Fra: Arne Helgesen
Sendt: 9. september 2014 10:07
Til: Linda Folkestad
Emne: VS: SV: SV: SV: Omleggng av hovedleidningar på
Vedlegg: Hillandsvegen 9 A-B.pdf

Gbnr. 134/114. Hillandsvegen 9 A/B.

Subject: Omleggng av hovedleidningar på

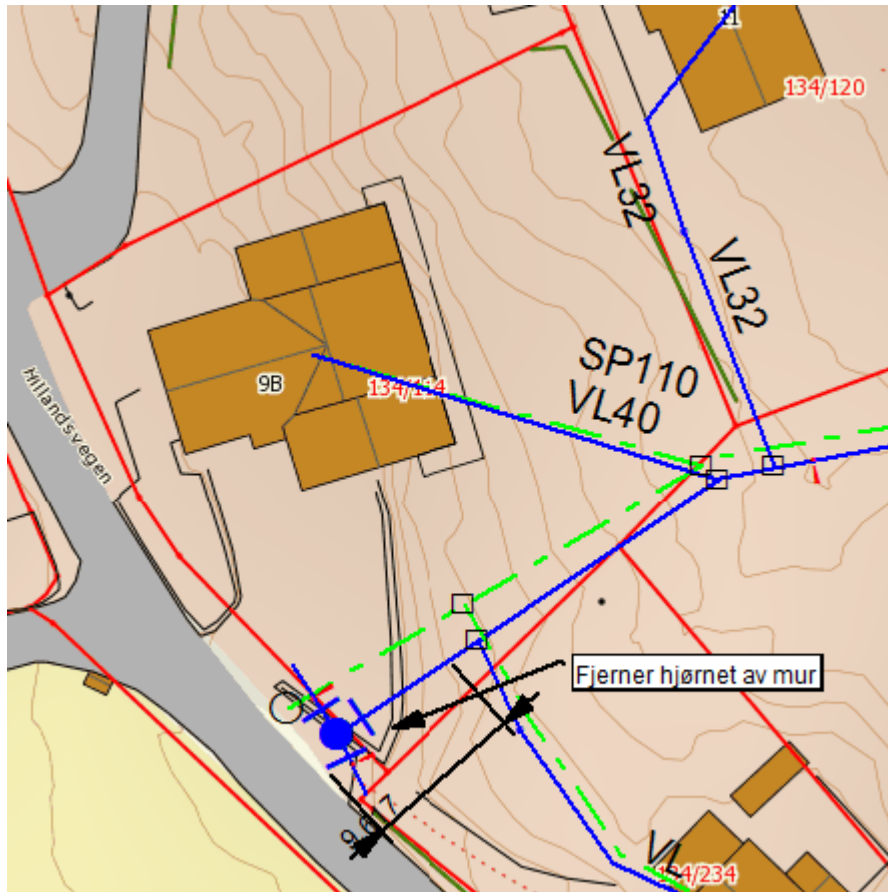
For å sikre tilgang til kommunale hovudleidningar i framtida, vil det vera naudsynt å legge om hovudleidningar inne på tomten Gbnr. 134/114.

Eg og Kjell Ove Sanden har hatt ei synfaring på tomten, for å sjå på korleis dette kan gjerast, vi er einige om at leidningar vert lagt om på følgjande måte .

Mur i søre hjørnet av eigedom vert fjerna, så mykje som er nødvendig, for at det skal kunne gravast ei ny hovudgrøft som vert liggande litt lenger sør enn dagens trase. Kommunen ønskjer i denne forbindelse å fornye ventilkum med brannutak, difor kjøper kommunen denne inn.

Når arbeidet skal gjerast må det vera tett dialog mellom utførande entreprenør og teknisk drift, vi må mellom anna ha ei stenging av hovudleidningen på vatn, når omkoplinga skal utførast.
